# Mazowiecki Szpital Wojewódzki im. św. Jana Pawła II w Siedlcach Sp. z o.o.

FZP.2810.17.2019

*Dotyczy: postępowania o udzielenie zamówienia publicznego prowadzonego w trybie przetargu nieograniczonego pn.: **Przebudowa terenu szpitalnego obejmująca infrastrukturę techniczną, małą architekturę oraz tereny zielone jako miejsce biernej i czynnej hortiterapii w Mazowieckim Szpitalu Wojewódzkim im. św. Jana Pawła II w Siedlcach Sp. z o.o.***

### Lokalizacja balustrad - Element nr 8 zamówienia

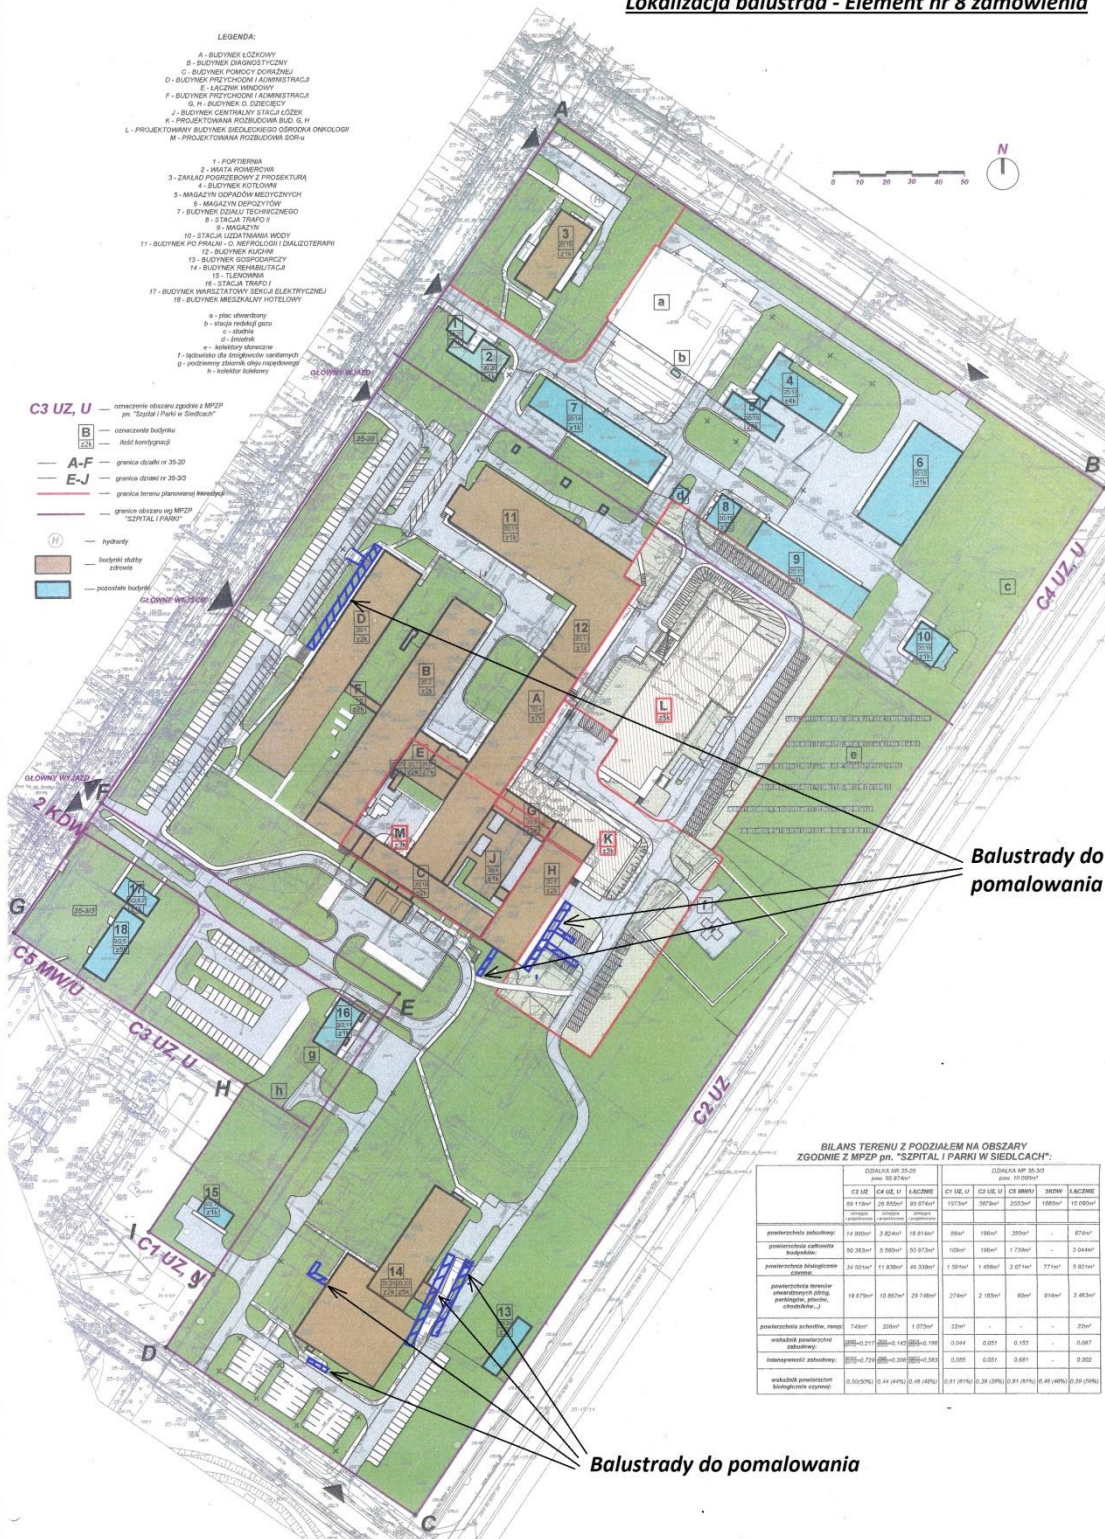
W OPZ 1 w elemencie 8 Zamawiający opisuje wykonanie dwukrotnego malowania stalowych balustrad przyszpitalnych oraz podaje ich łączną długość w ilości 211mb. Proszę o określenie których balustrad dotyczy ten obmiar (lokalizacja w terenie). Określenie rodzaju farby jaką mają być pomalowane balustrady.

Lokalizację balustrad stanowiących przedmiot Elementu nr 8 zamówienia przedstawia załączony rysunek. Zamawiający wymaga dwukrotnego malowania balustrad farbą do metalu, odporną na działanie czynników atmosferycznych.
